Dotyczy postępowania w trybie przetargu nieograniczonego na **Zakup i dostawę znaków drogowych pionowych i słupków.**

Wielkopolski Zarząd Dróg Wojewódzkich w Poznaniu, w związku z prośbą o wyjaśnienie treści Specyfikacji Istotnych Warunków Zamówienia w przedmiotowym postępowaniu, działając w trybie art. 38 ust. 2 ustawy z dnia 29 stycznia 2004r. Prawo zamówień publicznych (t.j. Dz.U. z 2019r. poz. 1843) wyjaśnia, co następuje:

Kratownica

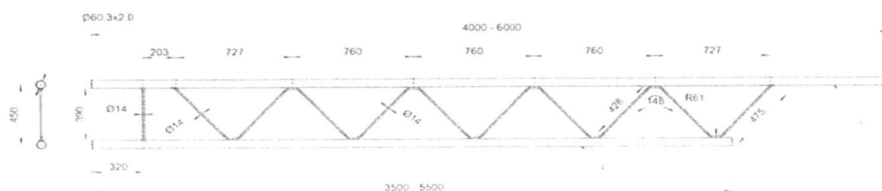
PYTANIE 2: Kosztorys ofertowy znaki drogowe i urządzenia brd, poz. 35 „Kratownica 6,00 m typu średniego” – bardzo proszę o przesłanie rysunku technicznego kratownicy.

ODPOWIEDŹ: Zamawiający informuje, że rysunek techniczny kratownicy dot. poz. 35.

Rys. 5.2.1. Przykład balustrady U-11a

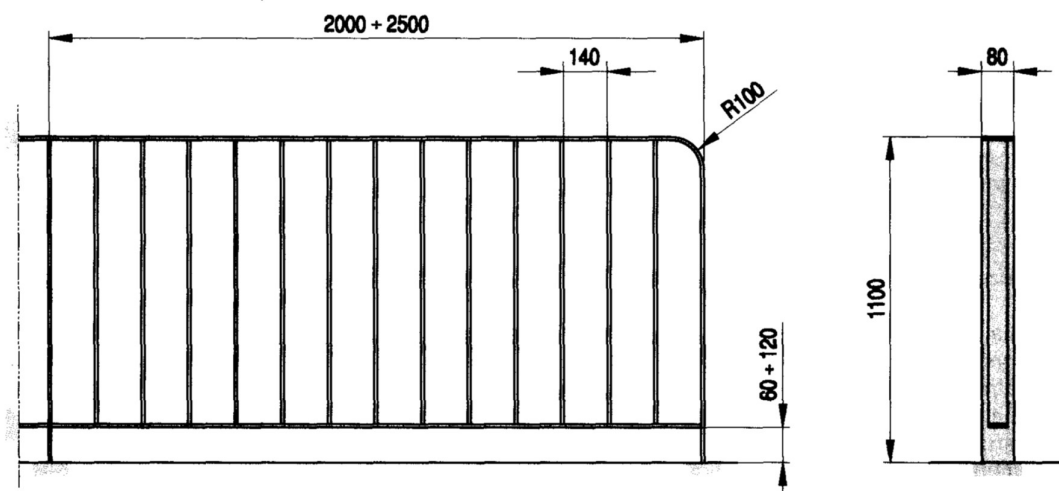
PYTANIE 3: Kosztorys ofertowy znaki drogowe i urządzenia brd, poz. 36 „Bariera U-11a żółta 2m” – bardzo proszę o przesłanie rysunku technicznego bariery.

PYTANIE 4: Kosztorys ofertowy znaki drogowe i urządzenia brd, poz. 37 „Bariera U-11a żółta 2m” – bardzo proszę o przesłanie rysunku technicznego bariery.

ODPOWIEDŹ: U-11a w kolorze żółtym dot. poz. nr 36.

ODPOWIEDŹ: U-11a w kolorze biało-czerwonym dot. poz. nr 37 rys. jak wyżej.
